SCHLEIFER

KA220E----B

KA200, KA210, KA210E, KA220, KA220E, KA230, KA23E, RO600, 11666, 24639 Multi-Schleifer

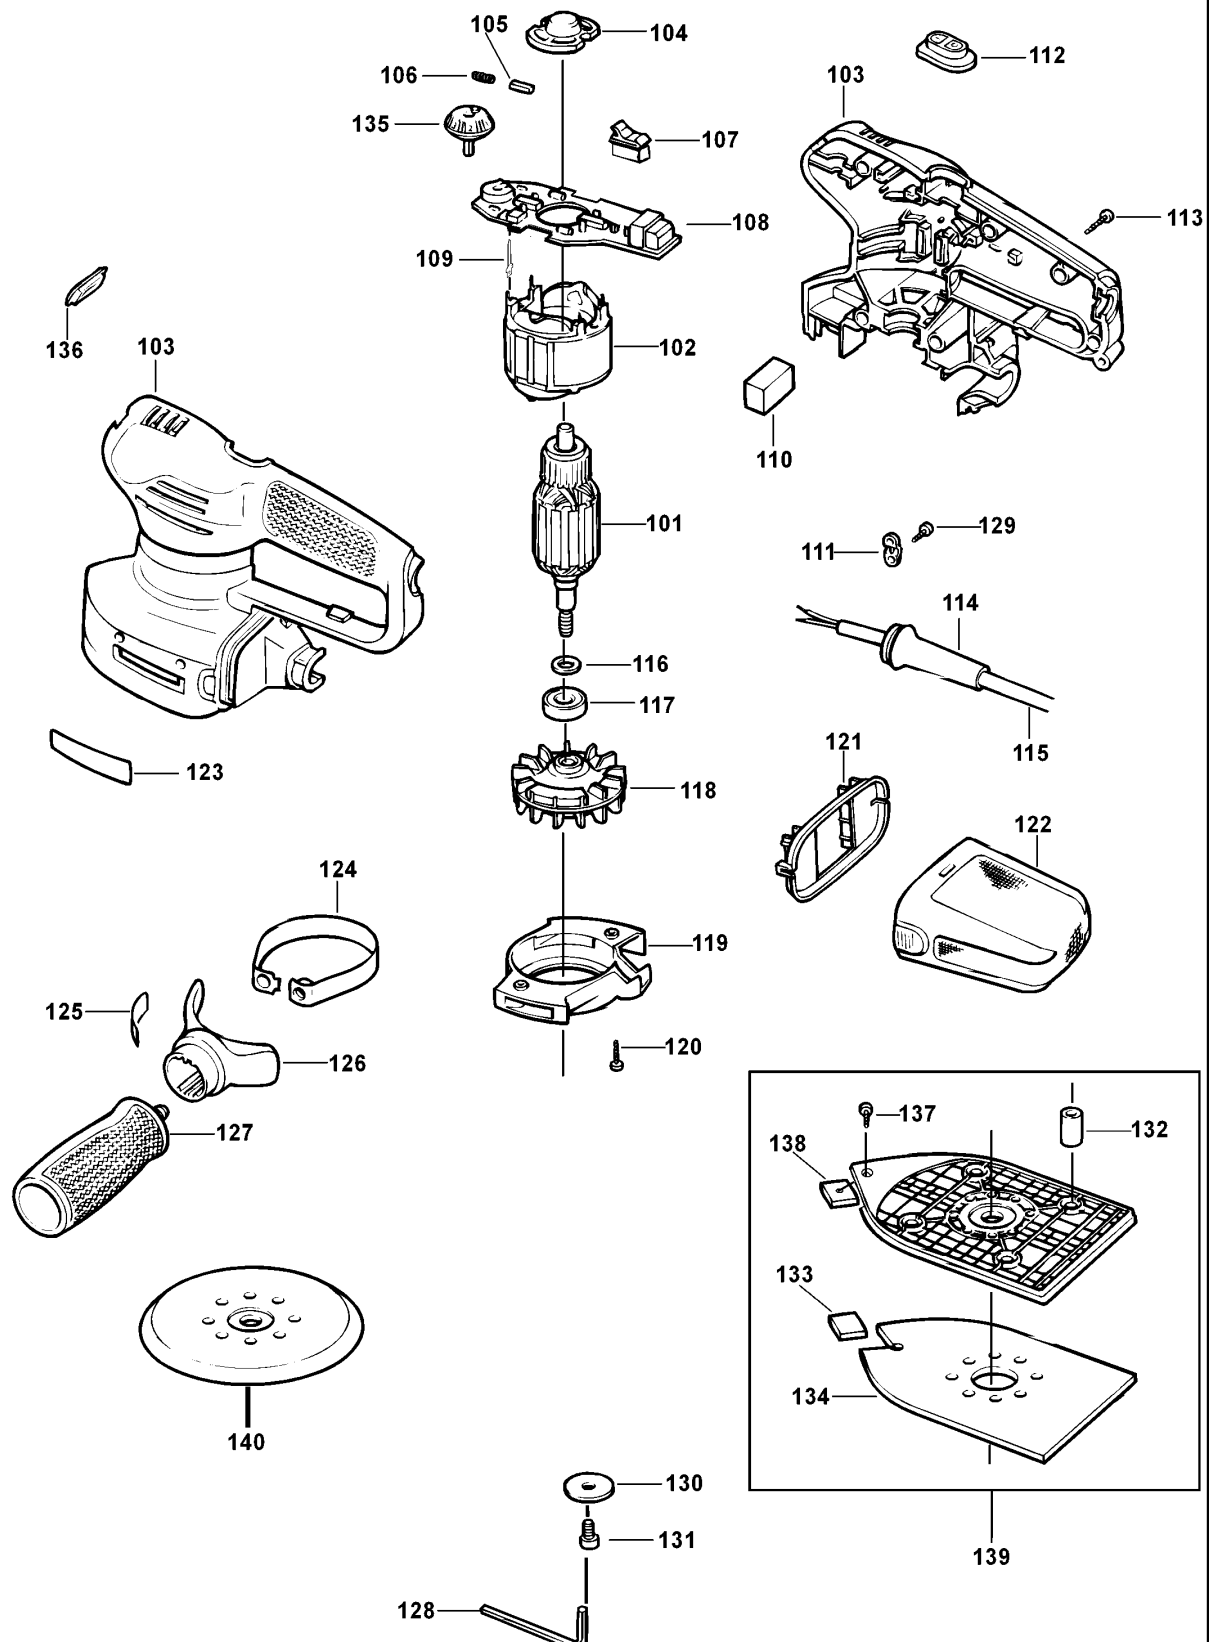
Ab Datumscode 10-97

Eine Kostenersparnis wurde durch die Eliminierung der Unterlegscheibe (Teil 116) und die Erweiterung der Ankerwelle um 1 mm eingeführt. Beim Montieren eines neuen Ankers an Einheiten mit einem Datumscode bis 9-97, die Unterlegscheibe, Teil 116, entfernen. Wenn ein neuer Anker zusammen mit Teil 116, Unterlegscheibe, eingebaut wird, sprühen Funken, bis die Bürsten eingebettet sind.
